DODATEČNÉ INFORMACE Č. 19 K ZADÁVACÍM PODMÍNKÁM

Název veřejné zakázky:	Domov pro seniory Havlíčkův Brod - přístavba
Evidenční číslo veřejné zakázky:	VZ 632814
Identifikační údaje o zadavateli	
Název:	Kraj Vysočina
Sídlo:	Žižkova 1882/57, 587 33 Jihlava
IČ:	708 90 749
Veřejná zakázka podle předmětu:	Veřejná zakázka na stavební práce
Forma zadávacího řízení:	Otevřené řízení
Limit veřejné zakázky:	Nadlimitní

POHLED VÝCHODNÍ-NIKA

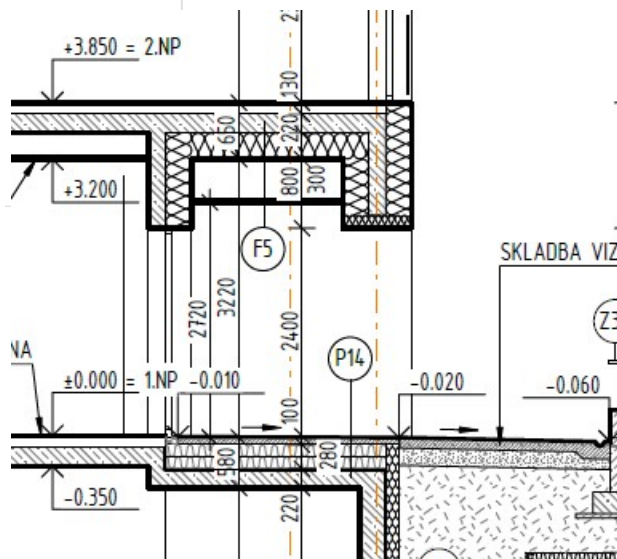
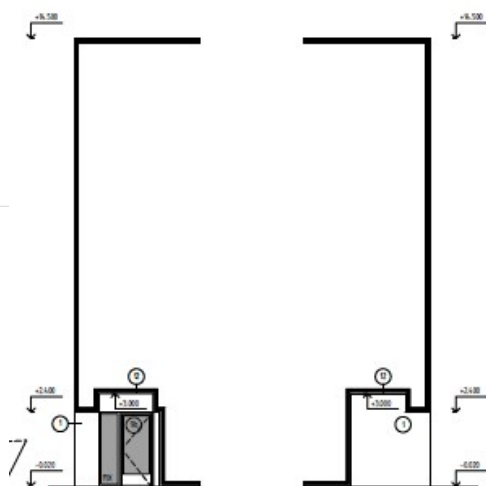
Dle projektové dokumentace - pohledu východní nika je podhled z lakovaného skla přímo na konstrukci, bez vzduchové mezery.

Dle projektové dokumentace – řez C-C' je podhled z lakovaného skla na roštu, který je zavěšený a je mezi konstrukcí a roštem vzduchová mezera cca 500 mm (dle kót v řezu C-C' vychází cca 500mm).

Dle skladby konstrukcí F5 je vzduchová mezera 180mm, podhled není z lakovaného skla, ale z kompaktní fasádní desky.

Skladba konstrukce obvodové stěny pod obkladem z lakovaného skla není nikde v projektové dokumentaci uvedena.

- Bude obklad podhledu niky z lakovaného skla uchycen přímo na konstrukci stropu nebo bude zavěšen na kovovém roštu?
- Bude obklad z lakovaného skla také na stěně vedle dveří?
- Jaká bude skladba konstrukce stěny v místě lakovaného skla?
- Žádáme o sjednocení projektové dokumentace se soupisem prací.

- Obklad podhledu niky z lakovaného skla bude zavěšen na kovovém roštu. Platí úroveň z řezu C-C, tj. spodní hrana podhledu +2,700.
- Ano, obklad bude, jak je uvedeno v severním pohledu (pol. 12), pouze vpravo od dveří a v podhledu.
- Skladba konstrukce stěny bude dle projektové dokumentace, dle skladby F5, s tím, že bude dodržena vzduchová mezera velikosti 180 mm. Finální obklad bude z lakovaného skla.
